日本原子力発電株式会社

敦賀発電所敷地内破碎帯の調査に関する有識者会合 ピア・レビュー会合で出されたご意見の整理について

添付資料：敦賀発電所敷地内破碎帯の調査に関する有識者会合 ピア・レビュー会合
（平成 26 年 12 月 10 日）で出されたご意見の整理結果

(参考) 主なポイント 1. 地層の堆積年代【地層の堆積年代(層下部)】

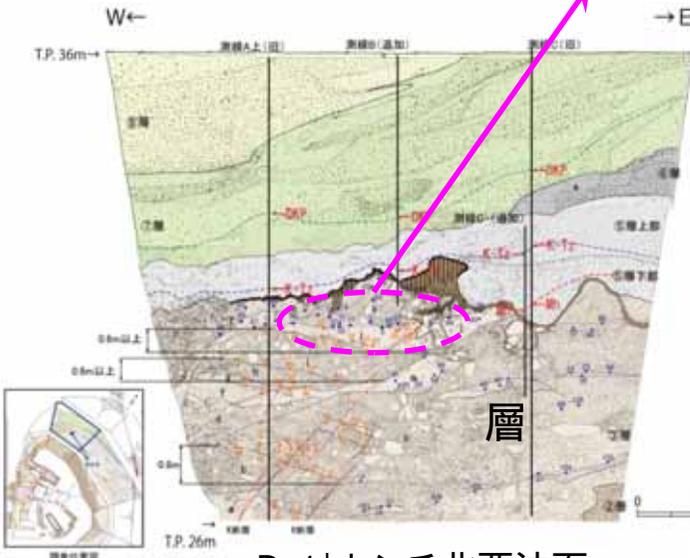
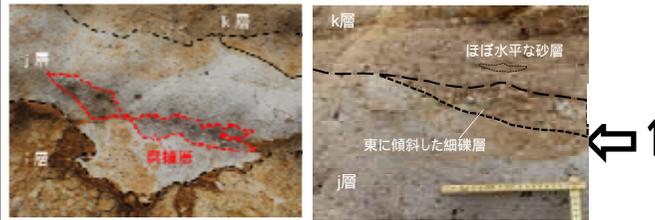
1. 美浜テフラの含有率が低い。
2. 層最下部でテフラが検出されないのは地層の粒が粗いためであり、年代評価上は意味を持たない。
3. 降灰年代の異なる美浜テフラと明神沖テフラがほぼ同位置にある。これは、再堆積の可能性を示唆している。

1. 濃集分析¹でテフラのピークが認められることが重要。評価書(案)には濃集分析結果の記載がない。美浜テフラのテフラ含有率が低いことだけ記載するのは、評価をミスリードする。
2. 層最下部でテフラが検出されないということは、その地層が美浜テフラよりも前に堆積したことを示しており、事業者の示す位置に降灰層準を認定するのは自然である。
3. 美浜テフラと明神沖テフラがほぼ同位置にあるのは、地層の堆積環境によるもの。両テフラの上下関係も逆転しておらず、事業者評価に矛盾はない。

1. 濃集分析で美浜テフラのピークを確認。
2. テフラが検出された地層とされない地層(層最下部)の粒の粗さに差異はない。したがって、テフラが検出されない地層は美浜テフラよりも前に堆積した。
3. 美浜テフラと明神沖テフラがほぼ同位置にあるのは、地層の堆積速度が遅かったという堆積環境によるものであり、再堆積を示すものではない。両テフラは上下関係は逆転していない。

D-1トレンチ北西法面

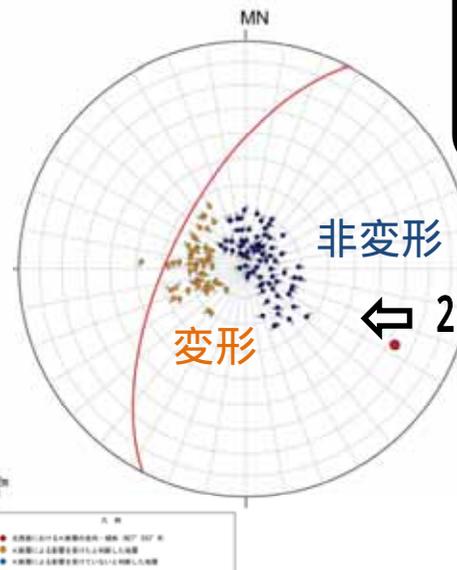
1. 層は堆積構造が明確でない地層のため、活動性の議論が困難。
2. シュミットネット解析²は事業者評価の補強にならない。

評価書(案)では重要な観察事実をきちんと示し、それを学术论文ではどのように評価するのか、更にそれがどの程度信頼できるものなのかを併せて示さないと、科学的な判断をしているとは言えない。

1. - (有識者の一人から「層は層相で区分される」旨の発言あり。これは、評価書(案)の記載と矛盾している。)
2. 活動性評価上、最も重要なj層とk層の関係について、有識者が現場で確認していないことは著しく問題。
・j層、k層などのシュミットネット解析のデータは、誰が見ても2グループに明確に分かれる。これらのデータが活動性評価に使えるかどうかについて、有識者は丁寧に見解を示さないといけない。

1. 層は堆積構造を有しており、活動性の議論ができる地層。
2. シュミットネット解析²から、K断層の最新活動時期が明確に判断可能。(j層は変形、k層は非変形という2グループに明確に分かれる)

原電道路ピット K断層と 層上部写真

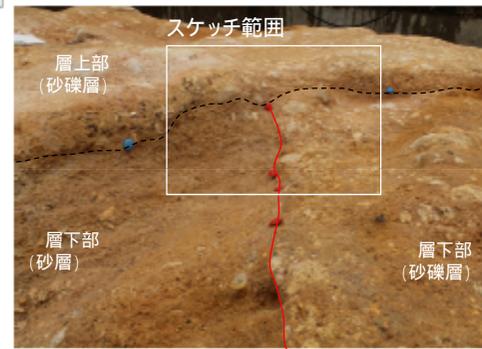
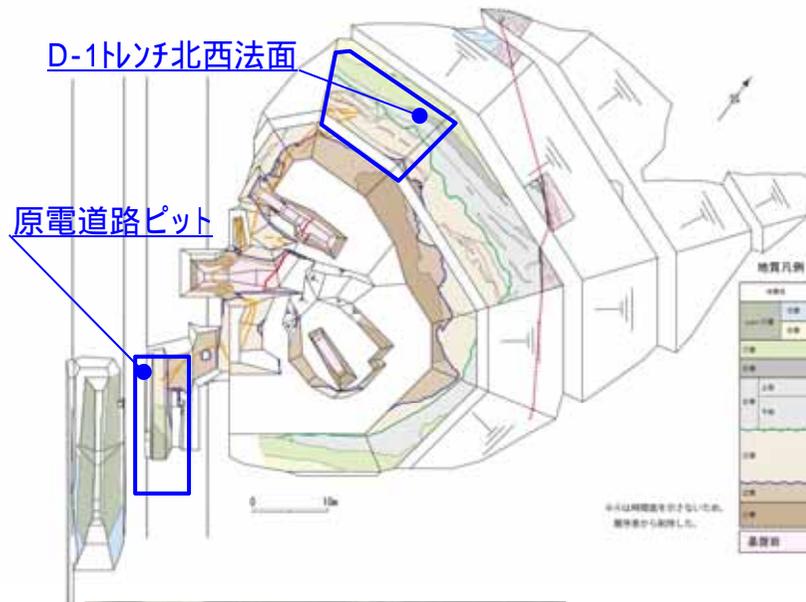
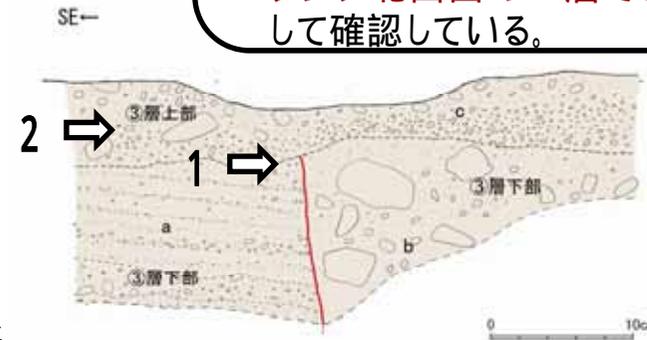
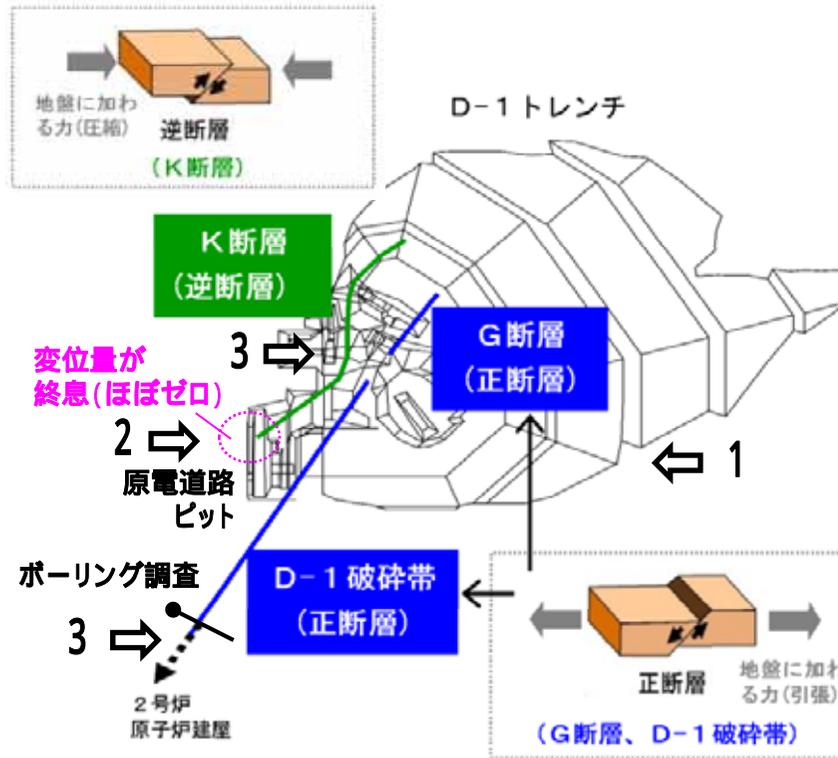
1. K断層が原電道路ピットで層上部を切っていないことは、D-1トレンチ北西法面と「同様」の状況。

2. 原電道路ピットの層上部は、D-1トレンチ北西法面の層に直接対比されていない。すなわち、原電道路ピットの層上部は層とは言い切れない。

・(評価書案は)原電道路ピットの「ずれ量の小さい変位が上載地層で覆われる状況」と、D-1トレンチ北西法面の「ずれ量が大きい幅広の変形となっている状況」を「同様」としているが、これは専門家として適切でない。

1. K断層が 層上部に覆われることは明確。

2. 複数の観察事実、分析データ(礫の含有の程度、色調、基質の硬軟の程度、テフラ分析結果)から、原電道路ピットの 層上部は、D-1トレンチ北西法面の 層と同じである。
